Er referens
SSM 2011-2426-82

Svar till SSM på begäran om komplettering rörande långsiktig utveckling av grundvattenkemi på försvarsdjup

Strålsäkerhetsmyndigheten, SSM, har i skrivelse till Svensk Kärnbränslehantering AB, SKB, daterad 2012-12-07, begärt komplettering av ansökan om slutförvaring av använt kärnbränsle angående långsiktig utveckling av grundvattenkemi på försvarsdjup. Följande kompletteringar efterfrågas:

Figur 1. Medelantal advektiva positioner efter 100 000 år och efter en miljon år för en rad beräkningsfall i SR-Site. (Figur 12-3 i TR-11-01.)

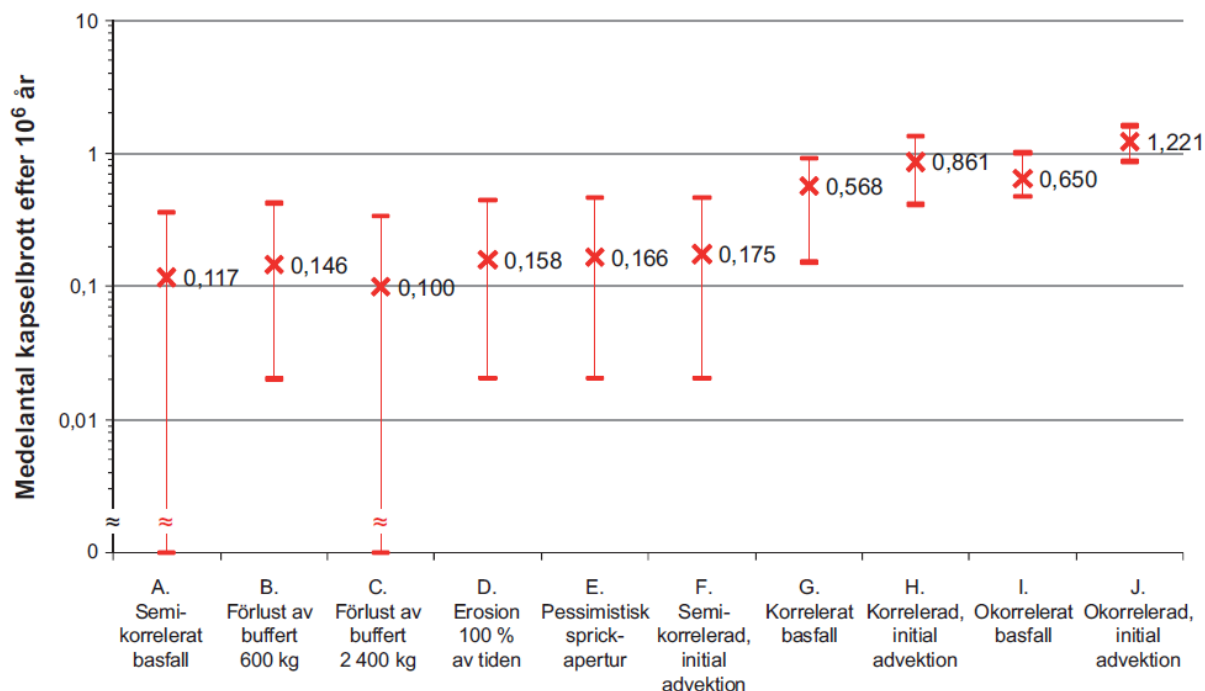
redovisad i Salas m.fl. (2010). SKB:s analys baseras på en fixerad kemisk sammansättning av typvatten, som meteoriskt vatten, glacialt smältvatten, djupt saltvatten, och Littorina vatten, vilket motiveras och diskuteras i Gimeno m.fl. (2008; appendix F). SSM anser dock att SKB bör redovisa inverkan av osäkerheter i definition av typvatten på beräkningen av den långsiktiga utvecklingen av salthalt som används till stöd för bedömning av buffererosion (McMurry och Bertetti, 2012). Risken för att ett större antal deponeringshål uppnår förhållanden under vilka buffererosion är möjlig behöver belysas. Av särskilt stor betydelse kan osäkerheter för den djupa salta grundvattentypen förmodas ha, dels därför att den nuvarande analysen endast har baserats på mätdata från Laxemar snarare än Forsmark, dels därför att denna grundvattentyp har en särställning vid beräkning av salthalts utveckling under glaciala förhållanden. Även betydelsen av osäkerheter kopplat till andra typvatten behöver dock utredas. Osäkerheter kring sammansättningen av tillfört vatten under faser då Forsmarkplatsen är översvämmad har till exempel bedömts vara betydelsefulla för återhämtning av salthalt efter en glacial period.

Om man gör antagandet att grundvatten som gynnar erosion i stället råder 100 procent av den en miljon år långa analysperioden och i samtliga deponeringshål, leder detta till att antalet deponeringshål i vilka advektiva förhållanden råder ökar med en faktor som är omkring tio i miljonårsperspektivet, se figur 12-3 i huvudrapporten SR-Site (nedan återgiven som figur 1).

Fallet sätter en övre gräns för den möjliga variationen till följd av andra grundvattensammansättningar än de som analyserats i SR-Site. Antalet skadade kapslar för detta fall redovisas i avsnitt 12.6.2 ”Kvantitativ utvärdering av korrosion”, figur 12-16, sidan 614 (nedan återgiven som figur 2), som visar att antalet skadade kapslar ökar med cirka 40 procent.
